BUHEII VINDKRAFT AS
Torvgaten 7
4836 ARENDAL

Vår dato: 18.01.2021
Vår ref.: 201838316-317
Arkiv: 317
Deres dato: 12.01.2021
Deres ref.:

Buheii vindkraftverk - godkjenner justering av ytre inngrepsgrense og uttak av masser på T8

Figur 1: Fra søknad: Kranoppstillingsplass T8, slik den er godkjent i vedtak av 31.10.2019. Turkis linje er ytre inngrepsgrense. Blå linje er arealbruksgrense.

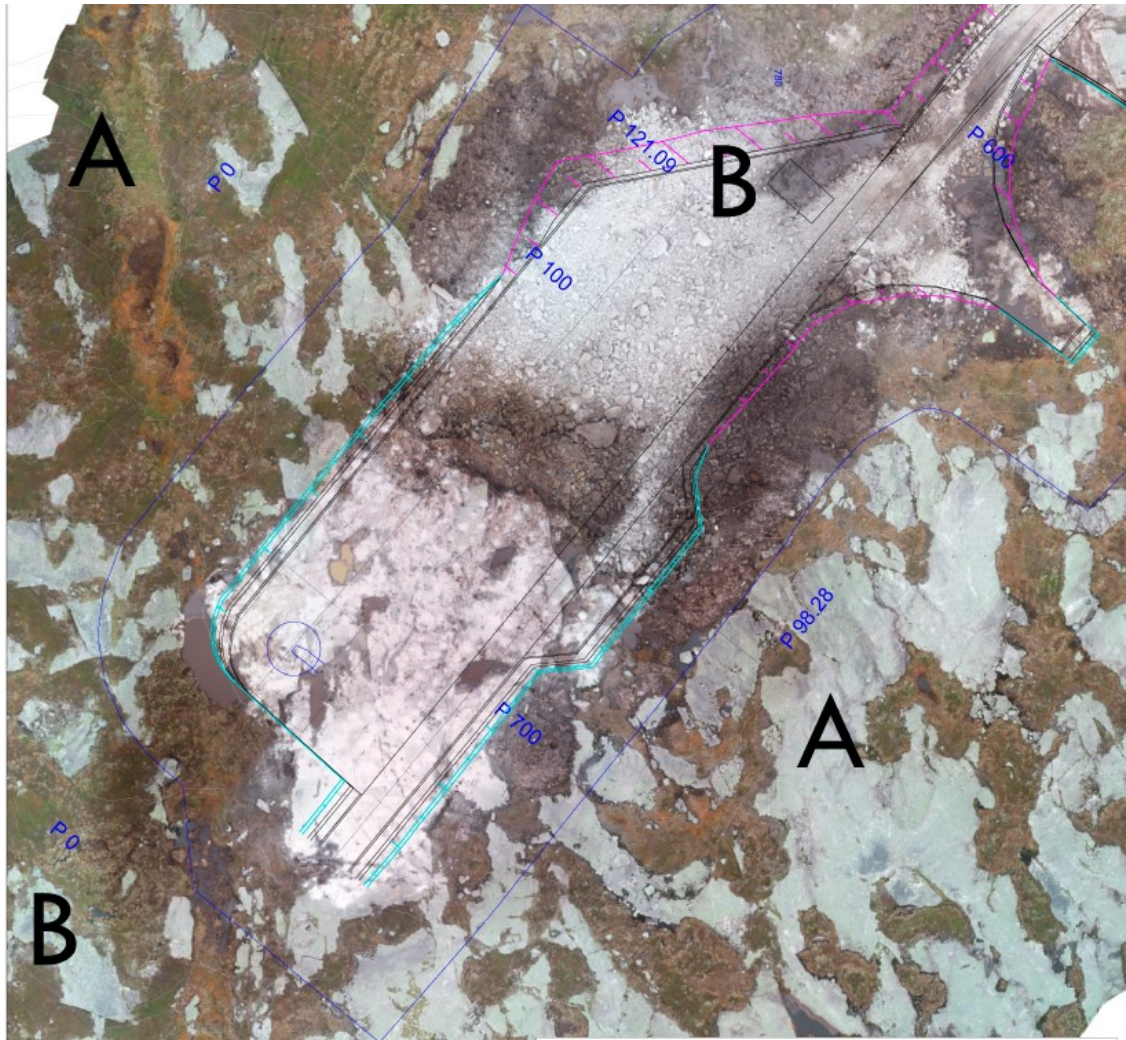
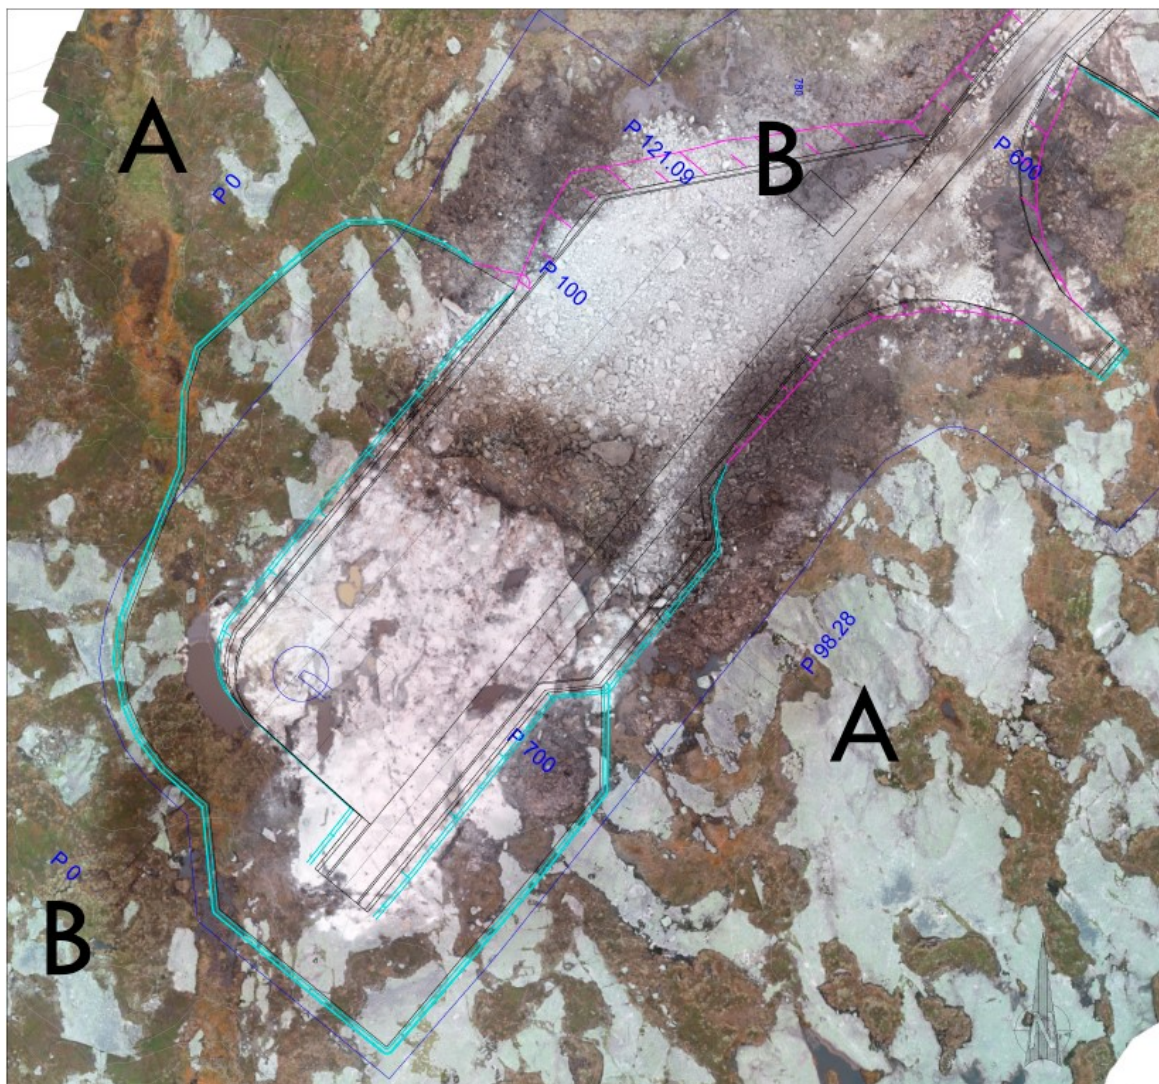
I Figur 1 og 2 under sammenlignes tidligere godkjent løsning med løsningen som beskrives i søknad av 12.01.2021. YIG søkes justert utenfor arealbruksgrensen på nordvestlig side av kranoppstillingsplassen.

Løsningen som beskrives i Figur 2 innebærer et omtrentlig uttak av ytterligere 10 900 kubikkmeter masser, og berører et areal på cirka 2,61 dekar.

BVAS skriver at utvidelse av YIG er ønskelig på grunn av landskapsmessige hensyn. Dersom utvidelsen tillates, vil dette redusere høyde på skjæringen på nordvestlig side av kranoppstillingsplassen. Noe som vil føre til at kranoppstillingsplassen tilpasses bedre til terrenget. NVE støtter denne vurderingen, og mener løsningen som reduserer høyden på skjæringen skal velges.

NVE vurderer endringene som små fordi kranoppstillingsplassen, slik den vises i Figur 1, allerede er godkjent og etablert. Endringene som beskrives i søknad av 12.01.2021 er dermed en utvidelse av kranoppstillingsplassen.

NVE godkjenner justeringen av ytre inngrepsgrense, og uttak av masser ved kranoppstillingsplass T8, slik det fremgår av fremlagte søknad, datert 12.01.2021 som gjelder Buheii vindkraftverk.
